# 改善箇所説明図

ステアリングコラムモジュール

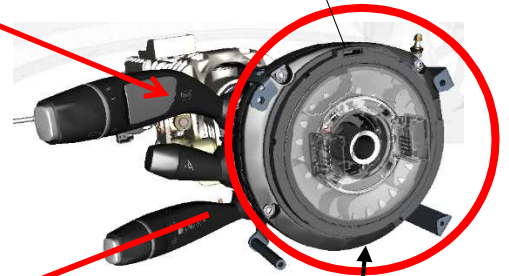
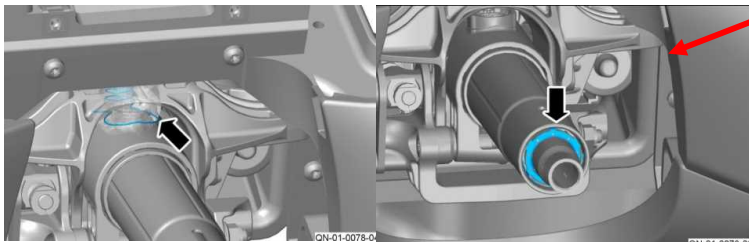
基準不適合箇所

静電気放電用配線

ステアリングコラムモジュール内の静電気放電用配線の組み付けが不適切なため、ハンドル操作を行った際に可動範囲を超え、当該配線が断線するものがある。また、ステアリングコラムモジュールとカバーとの隙間の設計が不適切なため、異物が侵入し、静電気放電用配線が断線するものがある。そのため、エアバッグの警告灯が点灯し、最悪の場合、帯電した静電気が放電されず意図せずエアバッグが展開するおそれがある。

注: □内は追加部品を示す

全車両、新たに静電気放電用配線を追加装着する。

識別: 改善後、ステアリングコラム下側通気ダクト固定用ボルトに白色ペイントでマークする
